Sogndal kommune
Postboks 153
6851 SOGNDAL

Klage – Statnett har ikkje utført byggearbeidet med tilkomstvegen til Sogndal transformatorstasjon i samsvar med gjeldande detaljreguleringsplan

Figur 3.6: Prinsipp for avtaking om mellomlagring av førbalanding

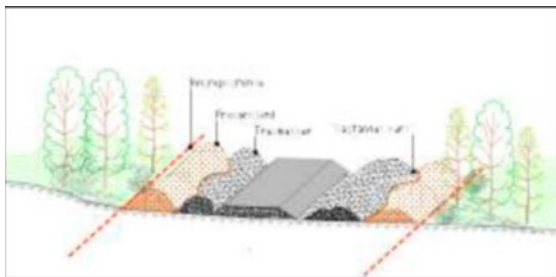
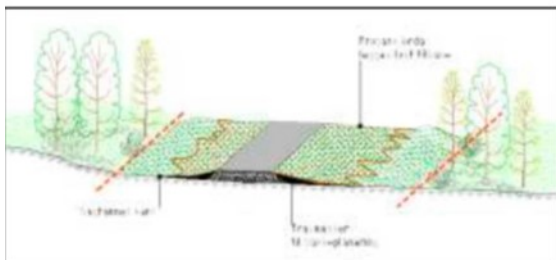
Statnett har ikkje handsama matjorda i samsvar med krava i detaljreguleringsplan. Statnett har heller ikkje stelt til at sideareal og jordbruksvegane som har vorte øydelagde under anleggsarbeidet. Eg går ut frå at Statnett har plikt på seg til å ordnar opp at etter seg når dei har fått brukt annen mans grunn.

- Frøbankjord og andre laumassar langs veglinja, så langt det er mogleg
- Øverste 10 – 20 cm av frøbankjorda vert teken av og lagra i egne rankar
- Rankane med frøbankjord skal ikkje blandast med andre traumassar
- Ved avtaking av frøbankjorda bør overgangen til urørt terreng vere uregelmessig eller «sagtanna» slik at grensa mellom rørte og urørte areal i det ferdige veganlegget vert viska ut.

- Frøbankjorda skal leggjast tilbake på same avsetting langs vegen som den vart henta frå.
- For å dempe frodigheita skal frøbankjorda leggjast tilbake så tynt som mogeleg
- For å unngå tydeleg skilje som kan hemme vasstransporten til frøbankjorda, skal frøbankjorda «rotast ned i» massane i underlaget.
